Verbesserungen A-Modulator

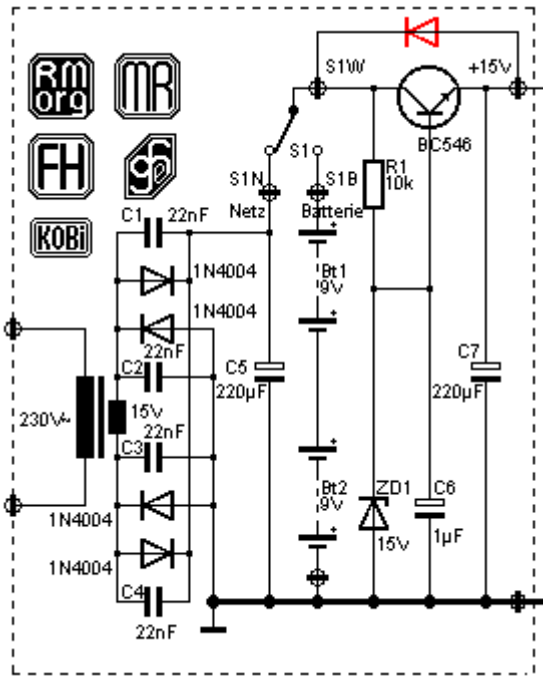
Verschiedene Funktionen am A-Modulator sind nicht optimal erreicht worden, wofür ich mich auch entschuldigen möchte. Die externe Modulation ist manchmal nicht zufrieden stellend (Verzerrungen). Dies kann durch bestücken von Rx behoben werden. Der Wert von Rx muss durch Erprobung ermittelt werden, er liegt erfahrungsgemäss zwischen 1MΩ und 2MΩ. Die Spannung an Pin 1 des XR2206, gemessen mit einem hochohmigen Voltmeter (Ri=10MΩ), muss die halbe Speisespannung anzeigen.
Weiters ist die Dimensionierung des Netzteiles nicht optimal. Die hohe Leerlaufspannung des Trafos und möglicher Reverse-Strom am Längstransistor, können den Transistor und auch die Zenerdiode zerstören. Zwei Möglichkeiten dies zu verhindern werden geboten:

Eine geeignete Freilaufdiode (1N4004 o. ä.) wird zwischen Kollektor und Emitter des BC546 geschaltet und verhindert somit gefährliche Rückströme und Spannungen.
Die Diode wird am einfachsten an die beiden Lötösen „S1W“ und „+15V“ polrichtig eingelötet. Der Ring auf der Diode muss zu „S1W“ zeigen.

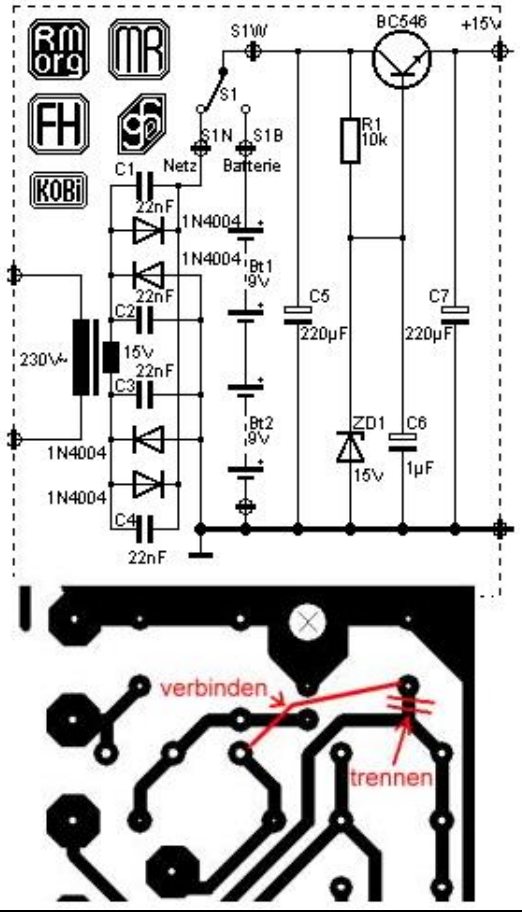
Die zweite und weitaus bessere Möglichkeit wurde von unserem RM.org-Kollegen Wolfgang Ullram vorgeschlagen. Allerdings ist hier ein kleiner Eingriff an der Netzteilplatine notwendig (Bild). Das Lötauge (+Pol des C5) wird von der Leiterbahn getrennt und dann mit einem kurzen isolierten Stück Draht mit dem Kollektor des BC546 verbunden.
Vorteile:
Am Längstransistor BC546 können keine hohen Leerlaufspannungen auftreten.

Es sind auch keine gefährlichen Rückspannungen für den Transistor zu befürchten, die Freilaufdiode kann entfallen.

Schwache Batterien werden durch C5 unterstützt und können länger genutzt werden.
